Viite: Rovaniemen kaupungin lausuntopyyntö 19.3.2026, asianumero: CaseM 2026-882

**Lausunto Tornion Rakennussora Oy:n maa-aines- ja
ympäristölupahakemuksesta kiinteistölle Ulkometsä 845-402-13-269,
Petäjämaan 1-luokan pohjavesialue, Tervola**

Viite: Lausuntopyyntö maa-aines- ja ympäristölupahakemuksesta, Tornion Rakennussora Oy, Tervola (CaseM 2026-822)

MAA-AINES- JA YMPÄRISTÖLUPA / TORNION RAKENNUSSORA OY / TERVOLA / PETÄJÄMAA

Kuva 1. Toiminta-alueen etäisyys Petäjämaan vedenottamolta. Lähde: Google Maps.

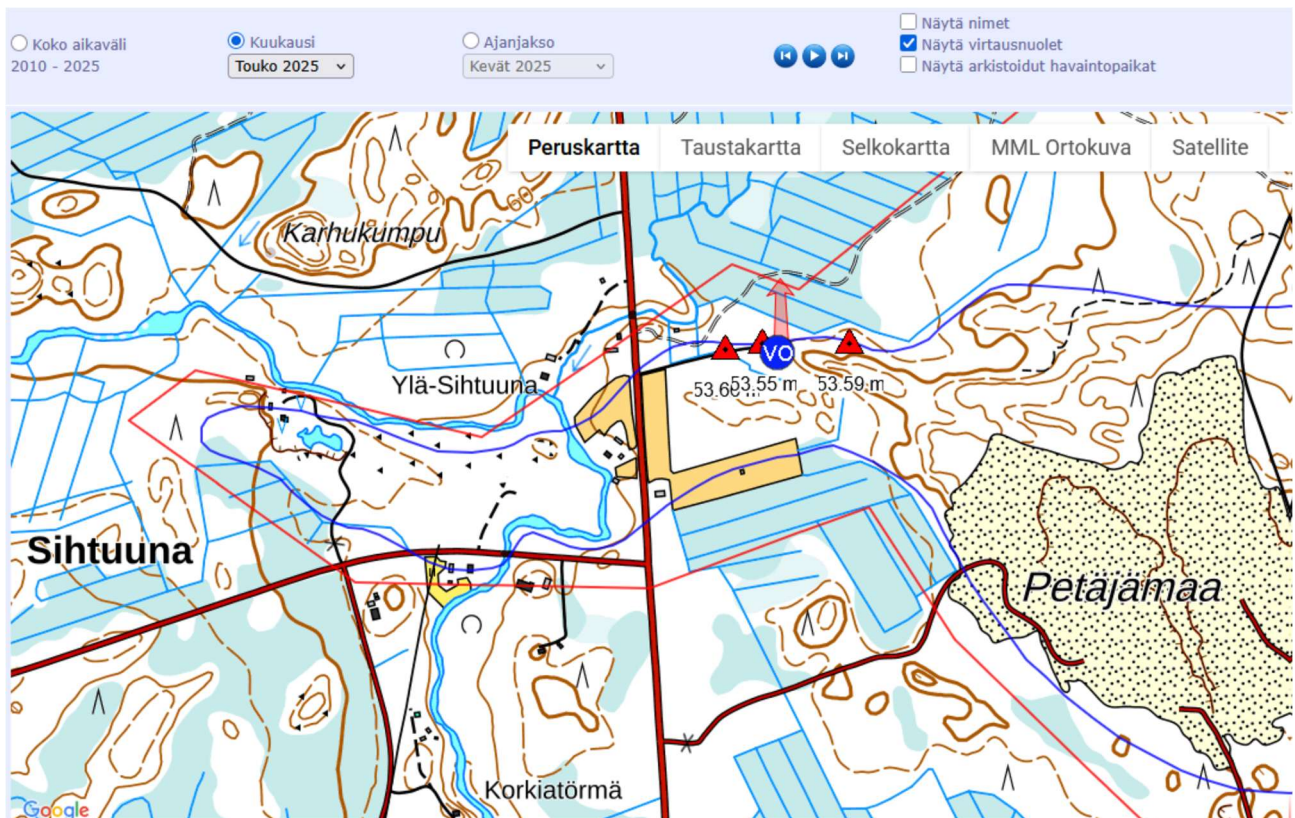
Tornion Rakennussora Oy hakee lupaa maa-ainesotto- ja murskaustoiminnalle Tervolan Petäjämaan 1-luokan pohjavesialueelle kiinteistölle nro 845-402-13-269. Pohjavesialueen kokonaispinta-ala on 1,16 km², josta pohjaveden muodostumisaluetta on 0,61 km². Hakemuksen mukainen toiminta-alue sijoittuu pohjaveden muodostumisalueelle noin 360 metrin etäisyydelle Petäjämaan vedenottamosta (ks. kuva 1). Vedenottamo sijaitsee maa-ainesten ottoalueesta pohjaveden virtaussuuntaan nähden ottoalueen alapuolella (ks. kuva 2). Maastoprofiilia tarkasteltaessa nähdään, että maanpinta viettää selvästi maanottoalueelta vedenottamolle päin (ks. kuva 3). Tämä on Petäjämaan vedenottamolle merkittävä riski. Alueella on myös Tervolan Vesi Oy:n Varejoen vedenottamo 540 m etäisyydellä murskaamon ja kivenlouhimon toiminnasta. Pohjavesialueella sijaitsee lisäksi yksi luonnontilainen lähde, joka on huomioitu Petäjämaan vedenottamon Aluehallintoviraston myöntämässä luvassa. Lähde on noin 310 metrin etäisyydellä Petäjämaan vedenottamolta.

Kuva 3. Maastoprofiili maanottoalueelta vedenottamolle. Lähde: kartta.paikkatietoikkuna.fi.

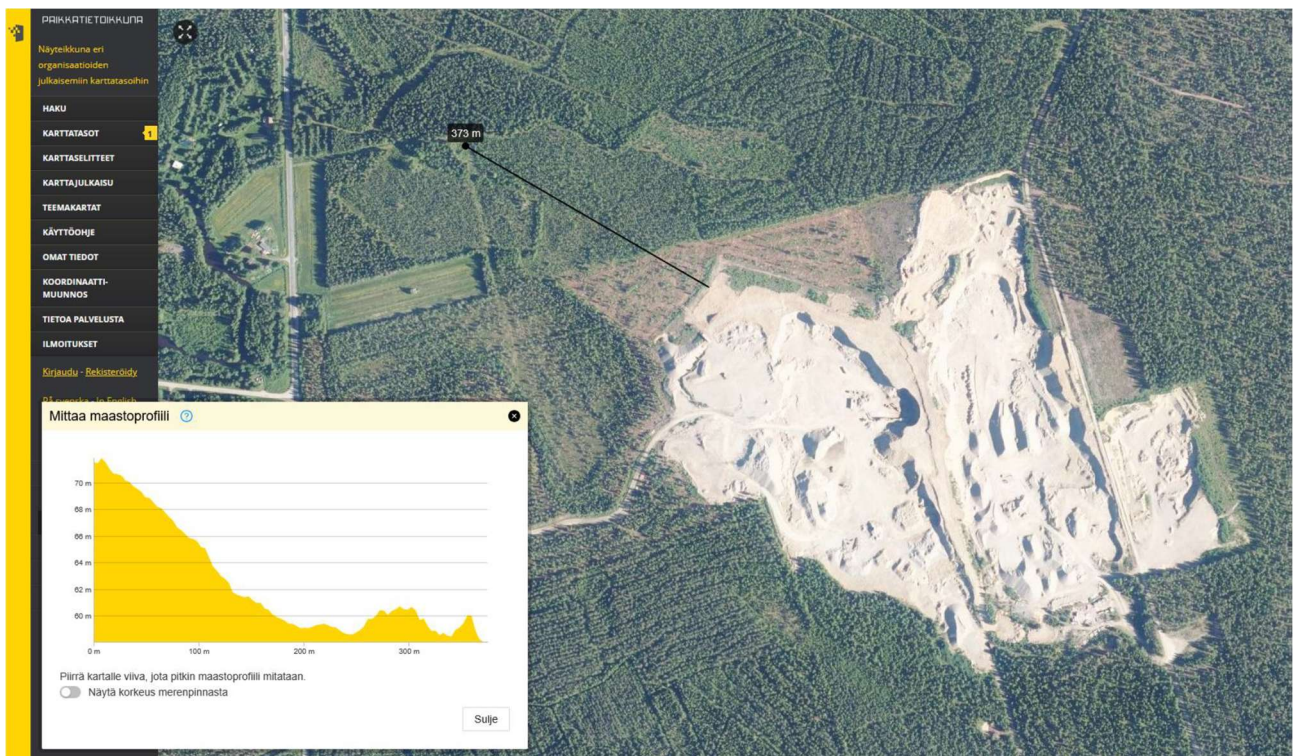
Meri-Lapin Vesi Oy:llä on Aluehallintoviraston vuonna 2010 myöntämä lupa ottaa Petäjämaan vedenottamolta pohjavettä 450 m³/vrk. Vuonna 2024 keskimääräinen vedenottomäärä vedenottamolta oli noin 323 m³/vrk. Petäjämaan vedenottamon pohjavesi on laadullisesti Meri-Lapin Vesi Oy:n ottamoiden parhaimmistoa.

Kuva 4. Maa-ainesottoalueet. P = uusi ottoalue. T = varastointi- ja tukitoiminta-alue. M = maisemoitava vanha ottoalue.

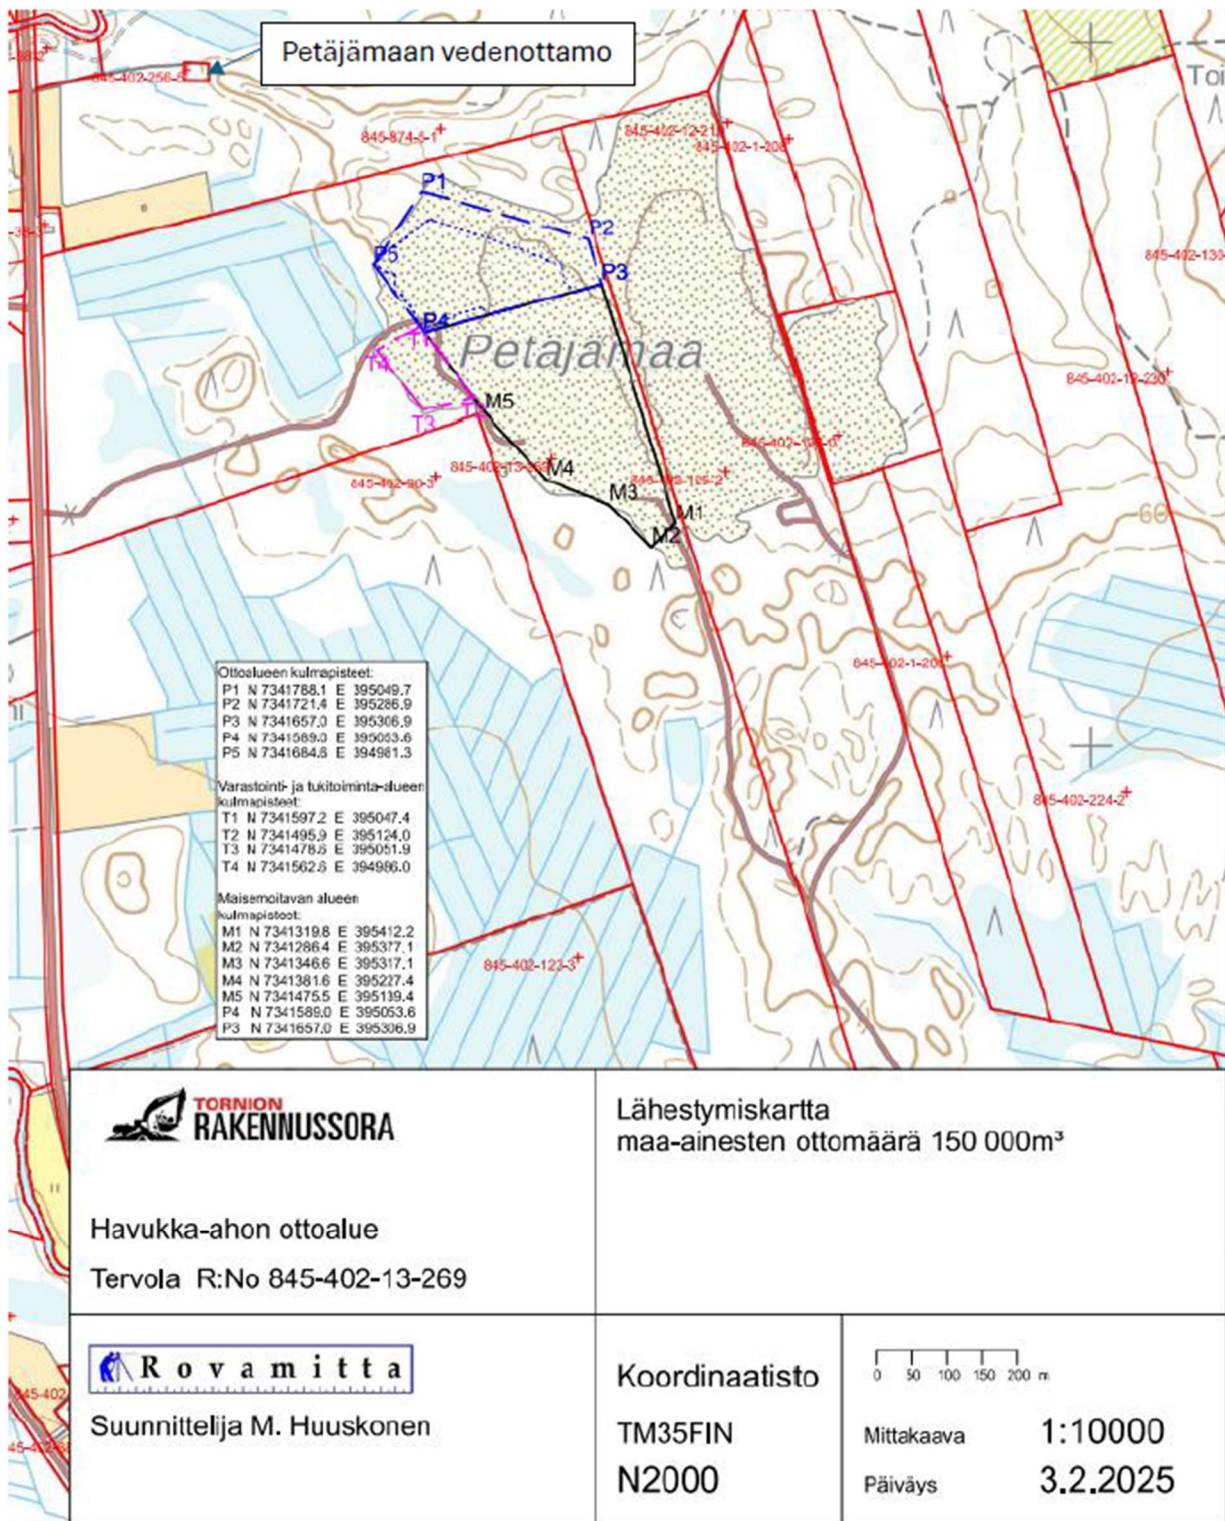
Petäjämaan maa-ainesottoalue sijaitsee 1-luokan pohjaveden muodostumisalueella (liitteessä 1 Ely-keskuksen toimittama kartta pohjavesialueesta, vedenottamoiden sijainnit ovat salassa pidettävää tietoa). Alueella on ollut aiemminkin maa-ainesottotoimintaa. Riski maa-ainesoton mahdollisista haittavaikutuksista pohjaveteen kasvaa, mitä suurempi osa pohjavesialueen pinta-alasta on maa-ainesottokäytössä. Lisäksi uusi maa-ainesottoalue tulisi sijoitsemaan edellistäkin lähempänä Petäjämaan pohjavedenottamo. Meri-Lapin Vesi Oy:n vedenottamo sijaitsee kiinteistöllä 645-402-256-5 (ks. kuva 4.).
